Verslag huishoudelijke elektrische installatie op laagspanning en zeer lage spanning

Referentie: **013-20261020-01**	Datum controle: **20/10/2026**
Keurder: **013**

Eigenaar:	**Mitch Vanheuckelom**	EAN-code:	**541448820056568064**
Adres installatie:	**Bokkenrode 15, 2450 - Meerhout**	Nummer teller(s):	**1lgz0586501783**
		Distributienetbeheerder installatie:	**Fluvius**

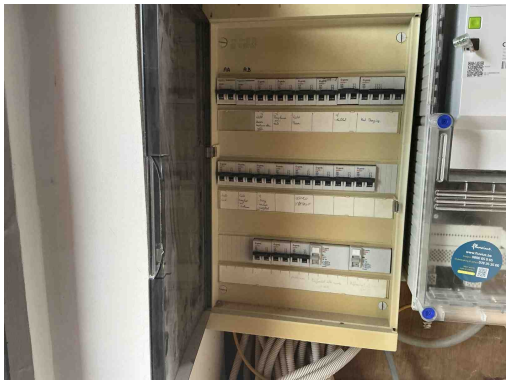
B17 - De voedingsspanning is niet op elk bord vermeld (Boek 1: 3.1.3.3).

B06 - Het elektrisch verdeelbord heeft niet de minimale beschermingsgraad IPXX-B in een gewone ruimte (Boek 1: 4.2.2.3).

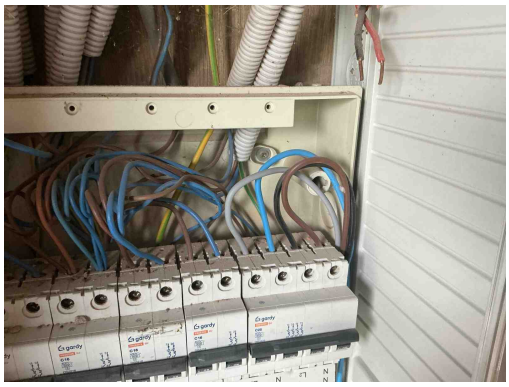
B17 - De voedingsspanning is niet op elk bord vermeld (Boek 1: 3.1.3.3).

B04 - De aanduiding van de kringen, klemmen en/of schakelapparatuur ontbreekt, is onjuist of is onvolledig (Boek 1: 3.1.3.1/5.1.6.1).

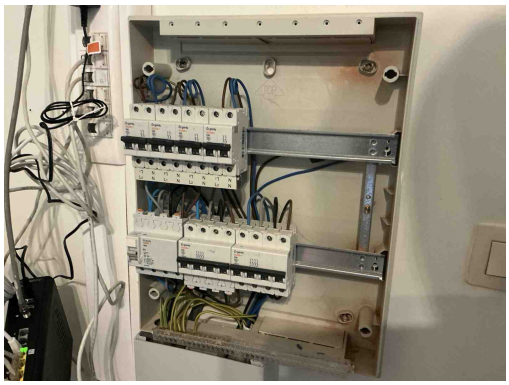
T21a - Het elektrisch materieel is niet geplaatst volgens de voorschriften van de fabrikant/ regels van goed vakmanschap. (Boek 1: 1.4.1.3) Oa ophangvijzen elektrisch verdeelbord niet afgedekt. Zie klasse II toestel.

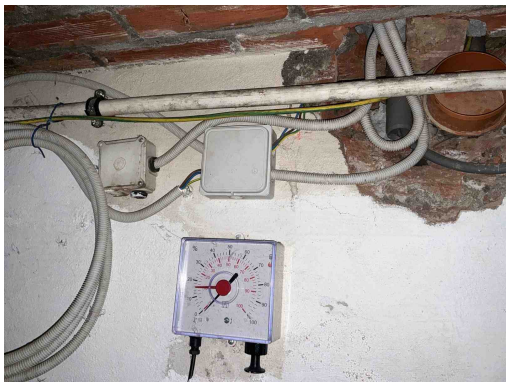
T21a - Het elektrisch materieel is niet geplaatst volgens de voorschriften van de fabrikant/ regels van goed vakmanschap. (Boek 1: 1.4.1.3) Oa ophangvijzen elektrisch verdeelbord niet afgedekt. Zie klasse II toestel.

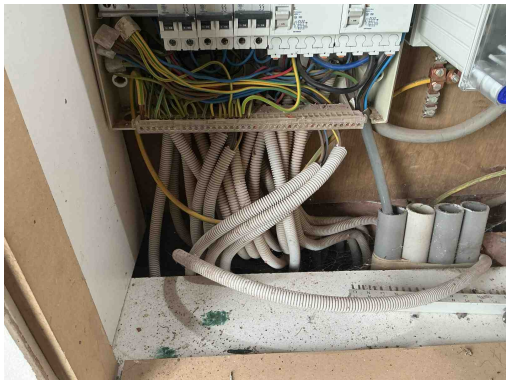
C21 - Het gebruik van geleiders van het type VOB, zonder bijkomende afscherming is niet toegestaan (Boek 1: 5.2.9.6).

C24 - De afstand tussen de elektrische leiding(en) en niet elektrische leiding(en) is onvoldoende (Boek 1: 5.2.8).
Opmerking: Oa kelder

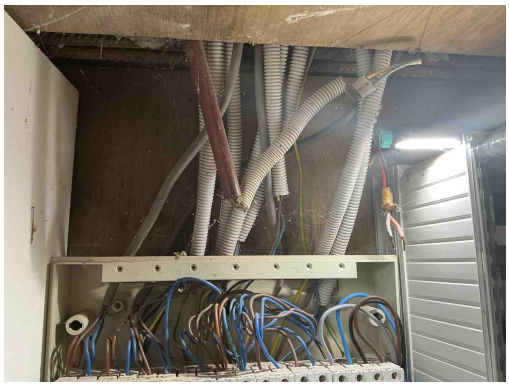
C21 - Het gebruik van geleiders van het type VOB, zonder bijkomende afscherming is niet toegestaan (Boek 1: 5.2.9.6).

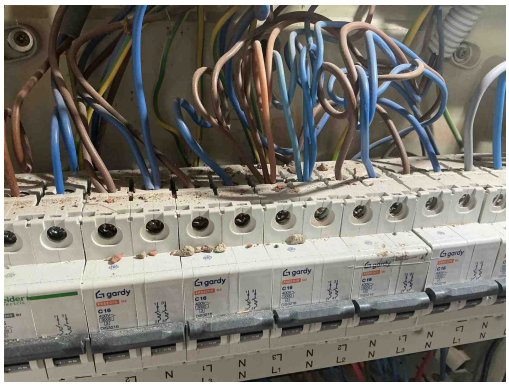
C21 - Het gebruik van geleiders van het type VOB, zonder bijkomende afscherming is niet toegestaan (Boek 1: 5.2.9.6).

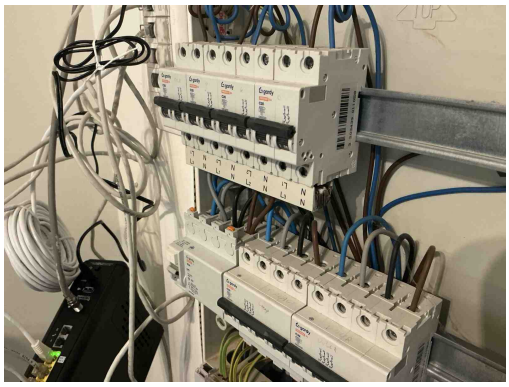
T21 - Het elektrisch materieel is niet geplaatst volgens de voorschriften van de fabrikant/ regels van goed vakmanschap. (Boek 1: 1.4.1.3)
Opmerking: Oa maximaal aantal geleiders in een automaat (2) overschreden

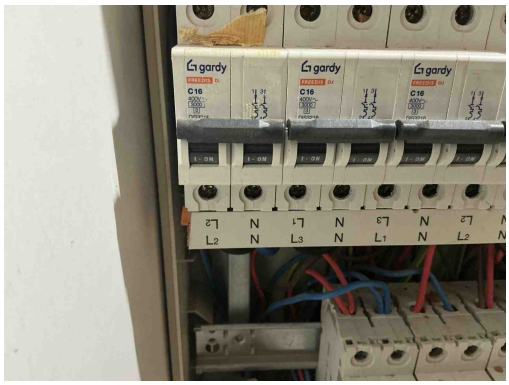
T21b - Het elektrisch materieel is niet geplaatst volgens de voorschriften van de fabrikant/ regels van goed vakmanschap. (Boek 1: 1.4.1.3) Oa kamgeleider niet afdoende afgedekt aan uiteiden. Zie kans op rechtstreekse aanraking plaatsingsfiche fabrikant.

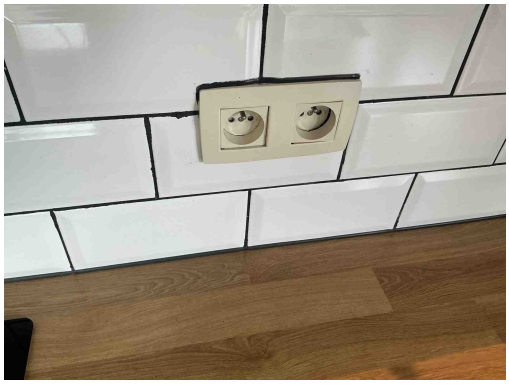
T10 - Bepaalde contactdozen en/of schakelaars zijn niet degelijk bevestigd (Boek 1: 1.4.1.3).
Opmerking: Oa bureau

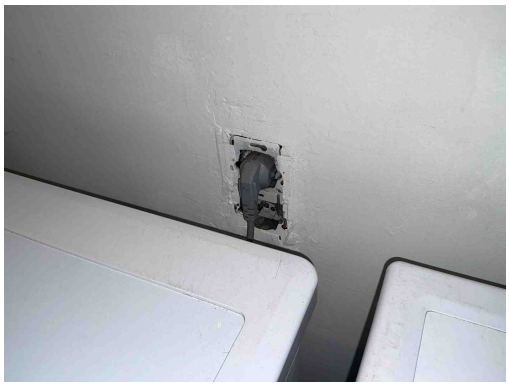
T09 - Bepaalde contactdozen en/of schakelaars zijn beschadigd (Boek 1: 1.4.1.3).
Opmerking: Oa keuken, wasplaats

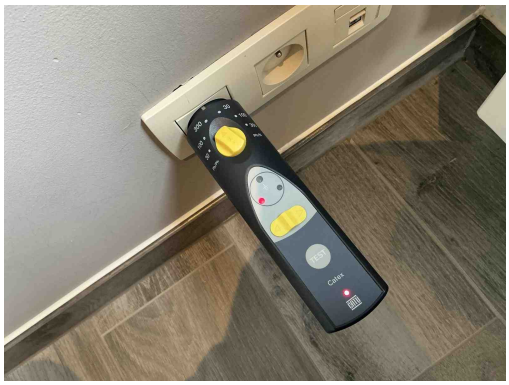
T02 - Gevaar voor rechtstreekse aanraking: genaakbare delen onder spanning (Boek 1: 4.2.2).
Opmerking: Oa badkamer

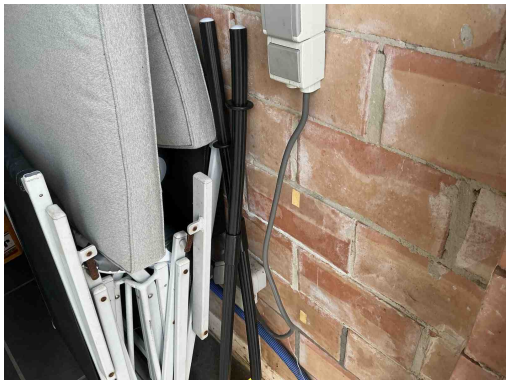
C13 - Onvoldoende bevestiging van de leiding(en) (Boek 1: 5.2.9.5).
Opmerking: Oa wasplaats, garage

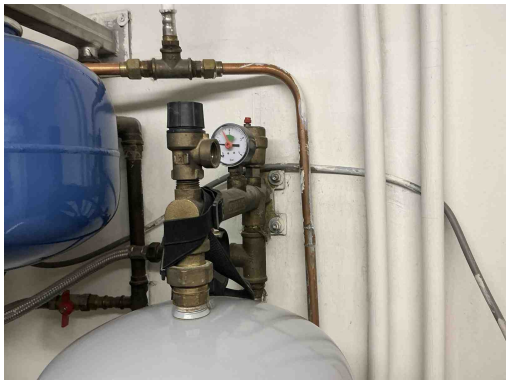
C13 - Onvoldoende bevestiging van de leiding(en) (Boek 1: 5.2.9.5).
Opmerking: Oa wasplaats, garage

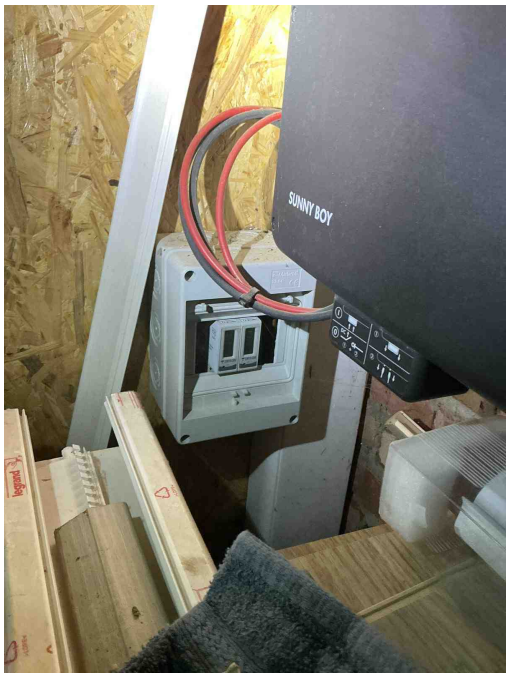
T21c - Het elektrisch materieel is niet geplaatst volgens de voorschriften van de fabrikant/ regels van goed vakmanschap. (Boek 1: 1.4.1.3) Oa armatuur niet degelijk bevestigd. Zie plaatsingsfiche fabrikant.

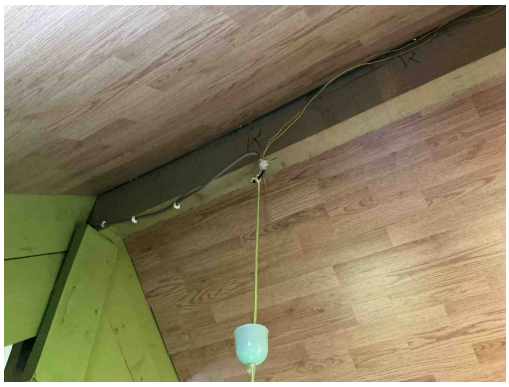
B29 - Het elektrisch verdeelbord in een huishoudelijke ruimte is niet voorzien van een deur (Boek1: 5.3.5.1).
Opmerking: Oa zolder

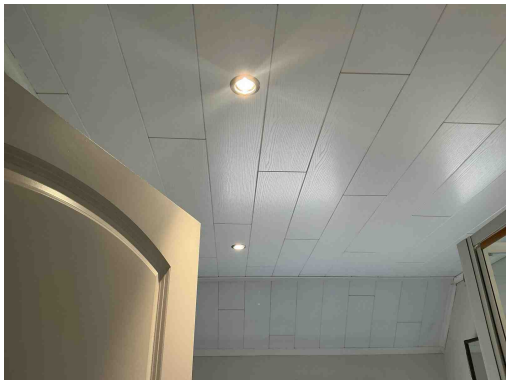
C26 - De verbindingen zijn niet gebeurd in borden, in aftakdozen, aan de klemmen van contactdozen, schakelaars of in de verlichtingstoestellen (Boek 1: 5.2.6.1).
Opmerking: Oa zolder

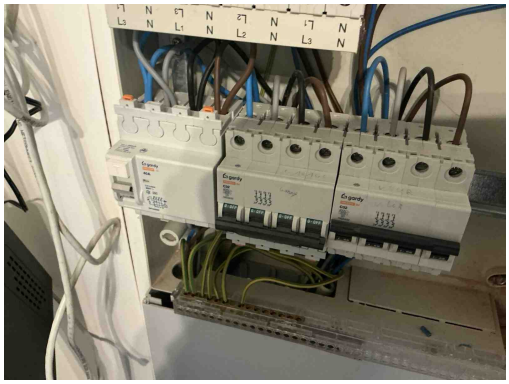
I01 - De waarde van de isolatieweerstand per kring dient tenminste 0,50 Mohm (1000 x Utest) te zijn (Boek 1: 6.4.5.1).
